**Liberecký
kraj**

ROZHODNUTÍ O NÁMITKÁCH

K AKTUALIZACI Č. 3 ZÁSAD ÚZEMNÍHO ROZVOJE LIBERECKÉHO KRAJE

Datum: září 2024

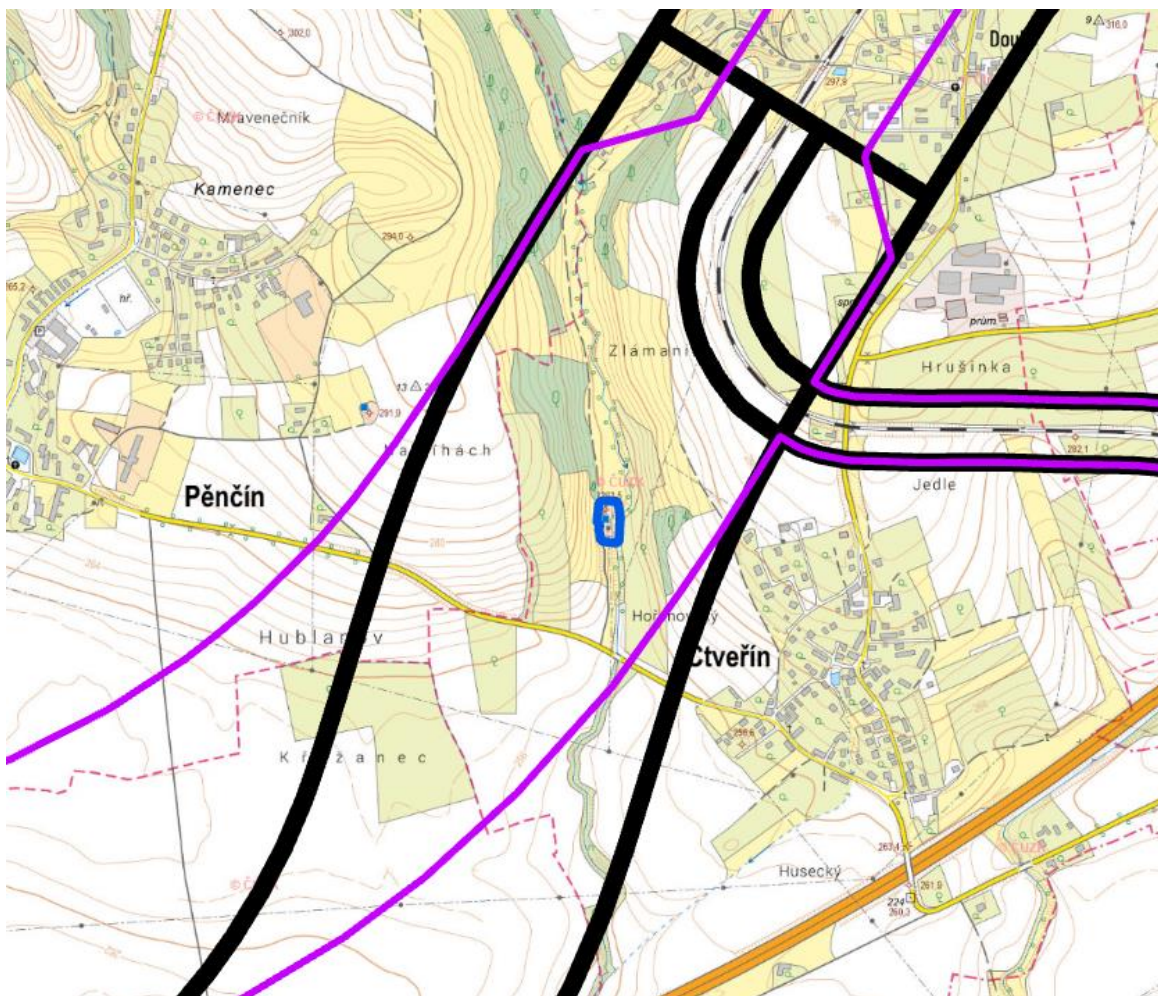
Námitka konstatuje, že měněný koridor ŽD19_D26E pro železnici prochází plynárenskými zařízeními a jejich ochrannými a bezpečnostními pásmy a upozorňuje, že tyto zákonné limity je třeba respektovat v navazujících procesech a projektových dokumentacích, kde bude upřesňováno konkrétní technické řešení v konkrétním umístění.

Pořizovatel však konstatuje, že požadavek GasNet nesměřuje do Návrhu AZÚR LK č. 3, kde je řešeno vymezení obecného koridoru pro železnici, ale až do navazující projektové činnosti, kde bude řešeno podrobné konkrétní technické řešení železnice včetně návrhu řešení křížení se všemi liniovými stavbami a jejich ochrannými a bezpečnostními pásmy.

Pořizovatel prověřil požadavek GasNet na respektování limitů plynárenských zařízení s jeho odůvodněním a dospěl k závěru, že nesměřuje přímo do obsahu Návrhu AZÚR LK č. 3. Požadavek GasNet je hlavně upozorněním na obecné zákonné povinnosti, které bude muset řešit projektant navazující technické dokumentace záměru železnice mimo rámec procesu Aktualizace č. 3 ZÚR LK. Požadavek GasNet proto nelze v Návrhu AZÚR LK č. 3 akceptovat a zapracovat.

Detail ochranného pásma vodního zdroje PN1 (modrý obrys), původního rušeného koridoru ŽD8_D26D (černý obrys) ze stávajících ZÚR LK a nově navrhovaného koridoru ŽD19_D26E (fialový obrys) z Návrhu AZÚR LK č. 3 (zvětšeno z podkladových dat).

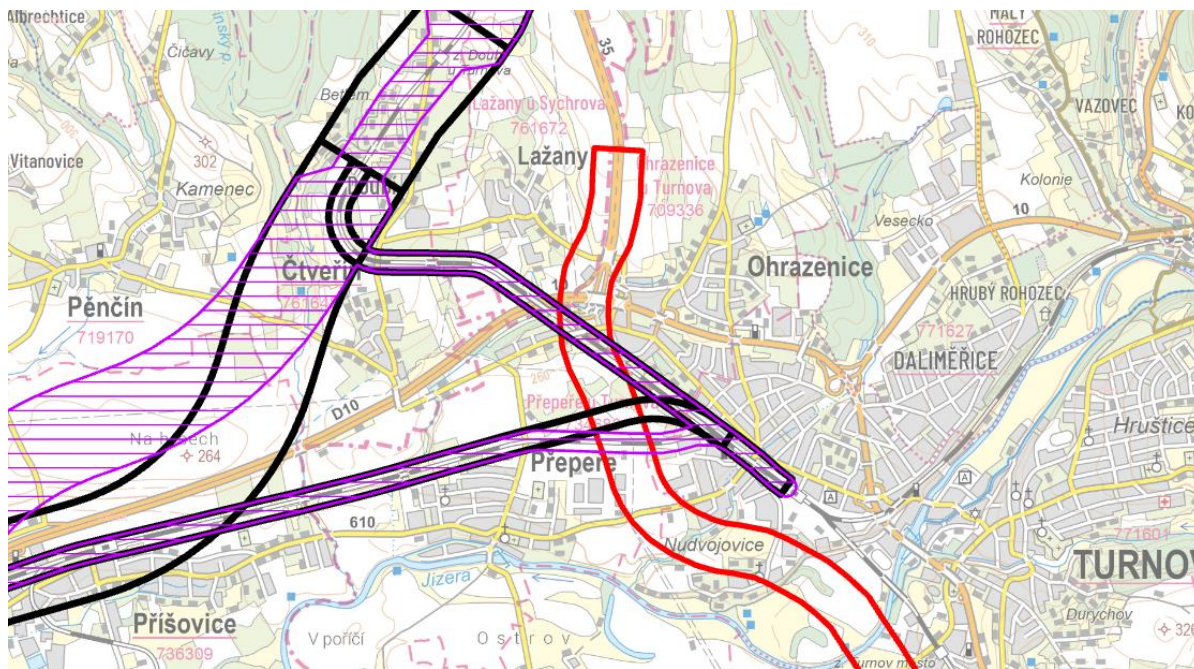
KÓD NÁMITKY: N02
UPLATNIL: Severočeské vodovody a kanalizace, a.s., Přítkovská 1689, 415 50 Teplice, IČ: 49099451 (jako oprávněný investor)
ZAEVIDOVÁNO: 8. 7. 2024, č. j. KULK 52935/2024
UPLATNĚNO: dopisem O24690076502/UTPCLI/Ma ze dne 4. 6. 2024
TEXT NÁMITKY: <u>Stručný obsah (zaměření) námitky:</u> Nesouhlasí s koridorem ŽD19_D26E pro železnici, protože v trase koridoru v obci Čtveřín se nachází vodní zdroj (jímací objekt) PN1 s ochranným pásmem. <u>Obsah a odůvodnění námitky:</u> S předloženým Návrhem Aktualizace č. 3 Zásad územního rozvoje Libereckého Kraje v dané lokalitě k.ú. Pěňčín <u>nesouhlasíme</u> <u>z důvodu:</u> 1) Nesouhlasíme s umístěním nového koridoru CNZ.ŽD8_D26D, který prochází územím části obce Pěňčín a související obcí Čtveřín. V trase koridoru se nachází významný jímací objekt PN1 s ochranným pásmem. Uvedený jímací objekt zásobuje obce Čtveřín, Lažany, Příšovice, Svijany, Svijanský Újezd a část Pěňčina. Realizace a následné provozování staveb a hospodaření v zájmové oblasti se musí řídit obecnými podmínkami hospodaření v OPVZ (směrnice č. 51/1979 Sb. Hygienické předpisy pro stanovení, vymezení a využívání ochranných pásem vodních zdrojů určených k hromadnému zásobování pitnou a užitkovou vodou a pro zřizování vodárenských nádrží). <u>Vymezení území dotčeného námitkou:</u> V námitce je vymezeno tzv. zájmové území, kterým prochází celý koridor ŽD19_D26E. Samotná námitka se pak týká území Čtveřína, ve kterém navrhovaný koridor ŽD19_D26E prochází přes vodní zdroj PN1 (na parcele p.č. 172/3 k.ú. Čtveřín) a jeho ochranným pásmem.

Podle podrobných podkladů z databáze Územně analytických podkladů LK, vektorových dat stávajících ZÚR LK a vektorových dat Návrhu AZÚR LK č. 3 se v nově navrhovaném koridoru ŽD19_D26E nalézá vodní zdroj (jímací objekt) PN1 s jeho ochranným pásmem. Tento vodní zdroj se však nalézá i uvnitř stávajícího rušeného koridoru ŽD8_D26D (viz následující obr.)

Vodní zdroj a jeho ochranné pásmo se nalézá uvnitř nového i původního koridoru, který má v obou případech stejnou šíři 600 m. Vodní zdroj má v novém i původním poloze přibližně stejnou polohu (stejnou vzdálenost od osy koridoru). Návrh AZÚR LK č. 3 tedy nijak nemění skutečnost, že vodní zdroj PN1 a jeho ochranné pásmo se nalézá uvnitř koridoru pro železnici Praha – Liberec – hranice ČR/Polsko.

vodního zdroje široký 600 m a ochranné pásmo vodního zdroje z něho zabírá nepatrnou část. Ochranné pásmo má přibližný tvar obdélníku 30 x 70 m. Navrhovaný koridor ŽD19_D26E je dostatečně široký, aby bylo možné v navazujících podrobnějších dokumentacích najít konkrétní technické řešení železnice v konkrétní trase, aniž by bylo ovlivněno zásobování vodou z jímacího objektu PN1.

Na základě úkolu z čl. 95a nadřazené a závazné Politiky územního rozvoje ČR je třeba, aby Návrh AZÚR LK č. 3 vycházel z rezortních podkladů dodaných Ministerstvem dopravy a Správou železnic a nemůže vymezit koridor pro železnici ŽD19 libovolně např. úplně mimo vodní zdroj (jímací objekt) PN1 a jeho ochranné pásmo.

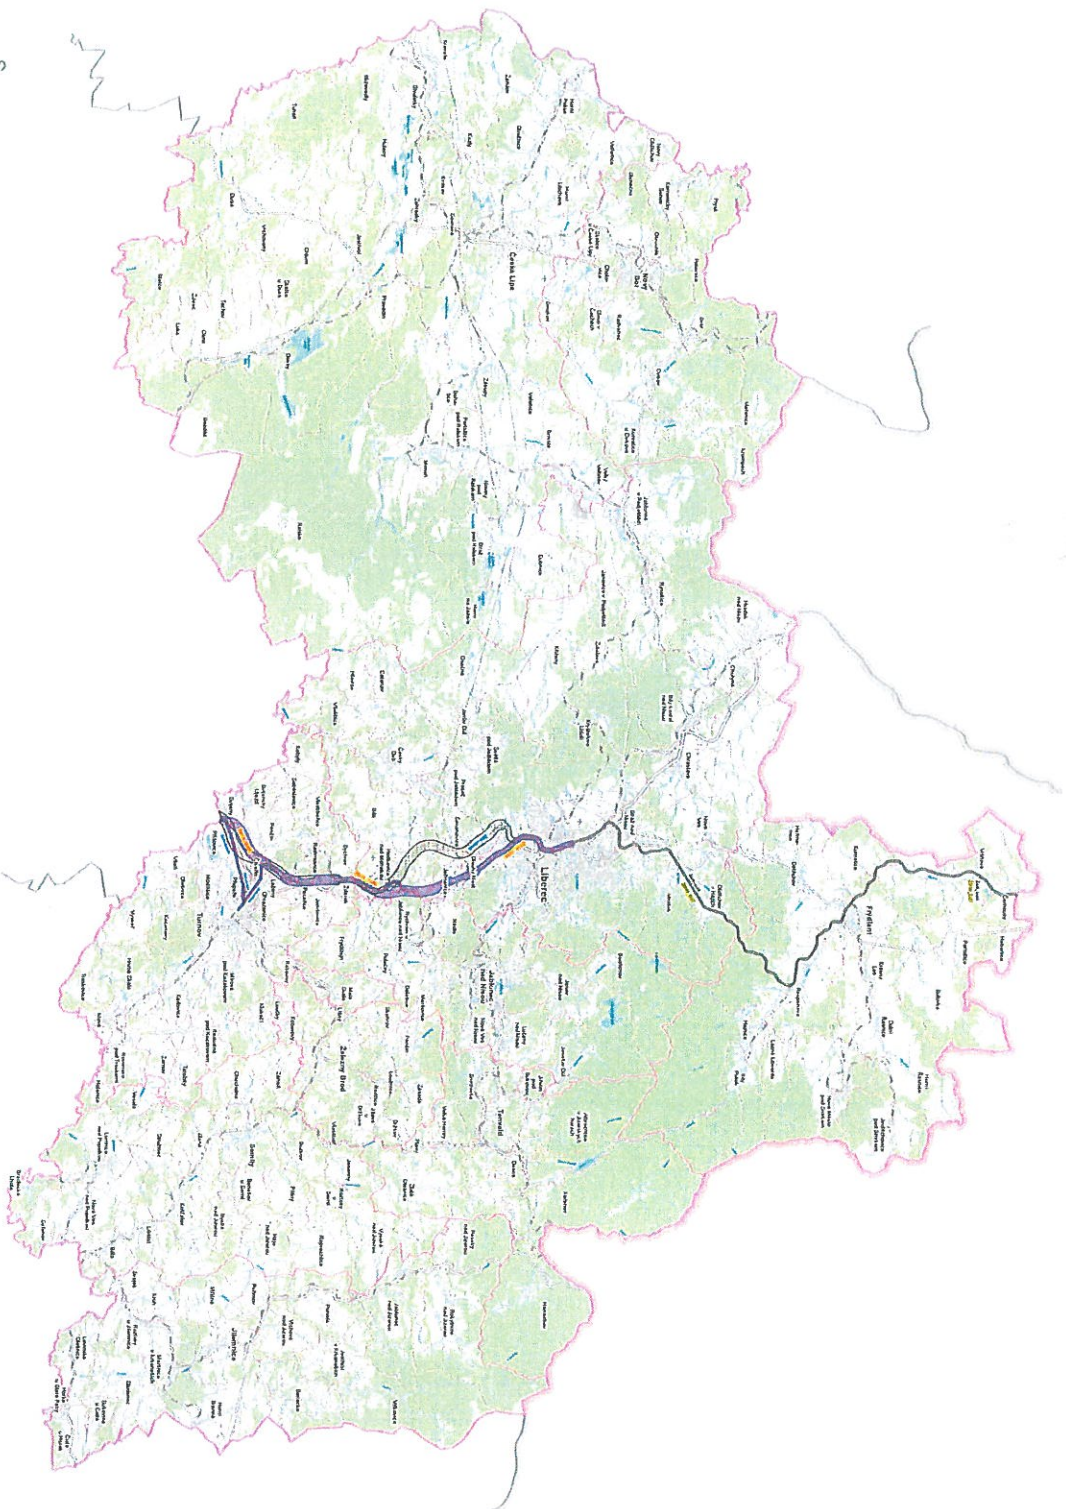
- 1) Nesouhlasíme s umístěním nového koridoru CNZ.ŽD8_D26D, který prochází územím části obce Pěnčín a související obcí Čtveřín. **V trase koridoru se nachází významný jímací objekt PN1 s ochranným pásmem.** Uvedený jímací objekt zásobuje obce Čtveřín, Lažany, Příšovice, Svijany, Svijanský Újezd a část Pěnčina. Realizace a následné provozování staveb a hospodaření v zájmové oblasti se musí řídit obecnými podmínkami hospodaření v OPVZ (směrnice č. 51/1979 Sb. Hygienické předpisy pro stanovení, vymezení a využívání ochranných pásem vodních zdrojů určených k hromadnému zásobování pitnou a užitkovou vodou a pro zřizování vodárenských nádrží).
